**Паспорт доступности
объекта социальной инфраструктуры (ОСИ)**

- 1.1. Наименование (вид) объекта: Учебный корпус №1 ФГБОУ ВО "Нижневартовский государственный университет»;
- 1.2. Адрес объекта: 628605, Российская Федерация, Ханты-Мансийский автономный округ – Югра, г. Нижневартовск, ул. Ленина, д. 56;

Акт обследования объекта социальной инфраструктуры к паспорту доступности ОСИ

Фото 37

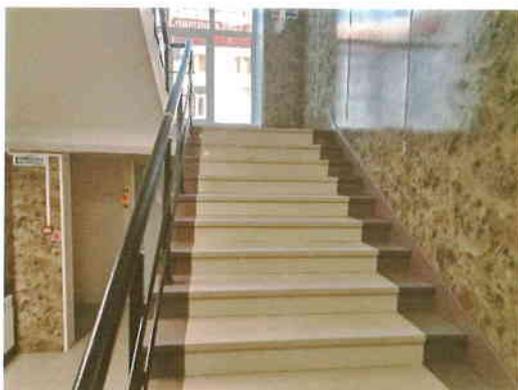
3.2	Лестница (внутри здания)	Есть	---	35, 36, 37, 38, 39	<p>соответствует л. 6.4.1. СП 59.13330.2020</p> <p>- На маршевых, межэтажных лестницах, лестнице в переходе в корлус мастерских, ограждения не соответствуют требованиям, что является нарушением СП. 59.13330.2020, ГОСТ Р 51261-2017;</p> <p>- Отсутствует противоскользящая, контрастная маркировка ступеней;</p> <p>- Отсутствует тактильное обозначение протяженности маршей лестниц, обозначение этажей;</p>	С, О	<p>Произвести замену ограждения межэтажных лестницах, лестнице в переходе в корпус мастерских, в соответствии требованиям безопасности СП 59.13330.2020, ГОСТ Р 51261-2017, обеспечить наличие не травмирующих завершений, с удлинением в марша лестницы, поручни устанавливаются по обеим сторонам лестницы;</p> <p>- Оптимальным вариантом для охвата рукой являются поручни округлого сечения диаметром от 0,04 до 0,05 м (для детей – 0,03 м). Расстояние в свету между поручнем и стеной должно быть не менее 0,045 м. Стена вдоль поручня должна быть гладкой. На боковой, внешней по отношению к маршу, поверхности поручней общественных зданий должны предусматриваться рельефные обозначения продолжительности марша.</p> <p>- Обеспечить наличие противоскользящей полосы на</p>	ТР

Фото 67

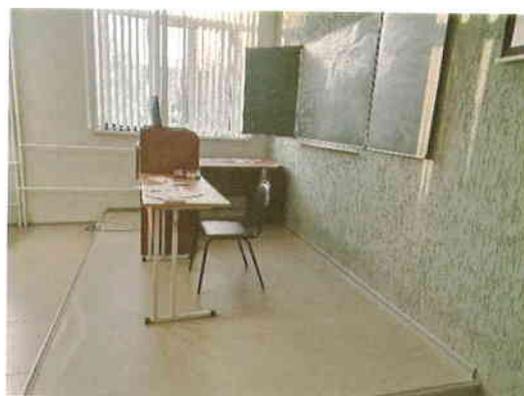
<p>соответствует п. 6.1.5 СП 59.13330.2020;</p>			
4.2	Зальная форма обслуживания	Есть	---	67, 68, 69, 70, 71	<p>Отсутствует специализированные, оборудованные места для людей с ОВЗ в целях обеспечения доступа к услуге;</p>	С, Г	<p>- Места для инвалидов в зальных помещениях следует располагать в доступной для них зоне зала, обеспечивающей: полноценное восприятие демонстрационных, зрелищных, информационных, музыкальных программ и материалов; оптимальные условия для работы (в читальных залах библиотек); В зальных помещениях не менее двух расседоточенных выходов должны быть приспособлены для прохода МГН; В зрительных залах, оборудованных стульями или скамьями, должны иметься сиденья с подлокотниками, из расчета - не менее один стул с подлокотником на пять стульев без подлокотников. Скамьи должны обеспечивать надежную опору для спины и пространство под сиденьем глубиной не менее 1/3 глубины скамьи; Места для инвалидов в зрительных залах предпочтительнее располагать в отдельных рядах, имеющих самостоятельный путь эвакуации, не пересекающийся с</p>	ТР

Фото 78

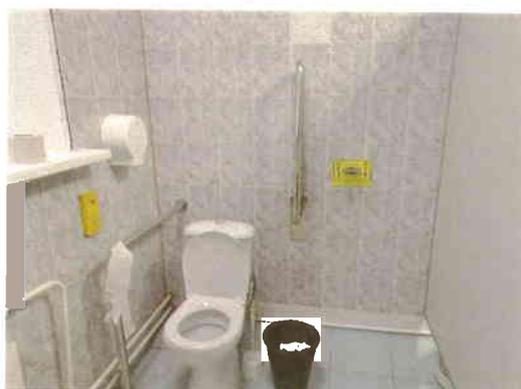
5.1	Туалетная комната	Есть	---	72, 73, 74, 75, 76	В туалетах общего пользования, а также в совмещенных санузлах, размещенных в жилых комнатах, не соответствуют условиям для индивидуального (самостоятельного) обслуживания. Для обеспечения эксплуатации туалета для проживающих предусмотреть оснащение согласно	К, О, С, Г, У	- Обеспечить, в специализированных кабинках уборных, наличие стационарных, откидных опорных поручней для организации туалетной комнаты общего пользования для нужд людей с инвалидностью различных категорий. Поручни размещаются по обеим сторонам унитаза. Уточнение: один поручень откидной, один стационарный, со стороны откидного поручня, на расстоянии 0,8 м (пространство для инвалида колясочника), в целях организации зоны пересаживания, устанавливается дополнительный опорный стационарный поручень (с креплением в стену либо пол, на высоте 0,75 – 0,8 м., от уровня пола); - Во всех туалетах разместить кнопку вызова помощника (в составе	ТР
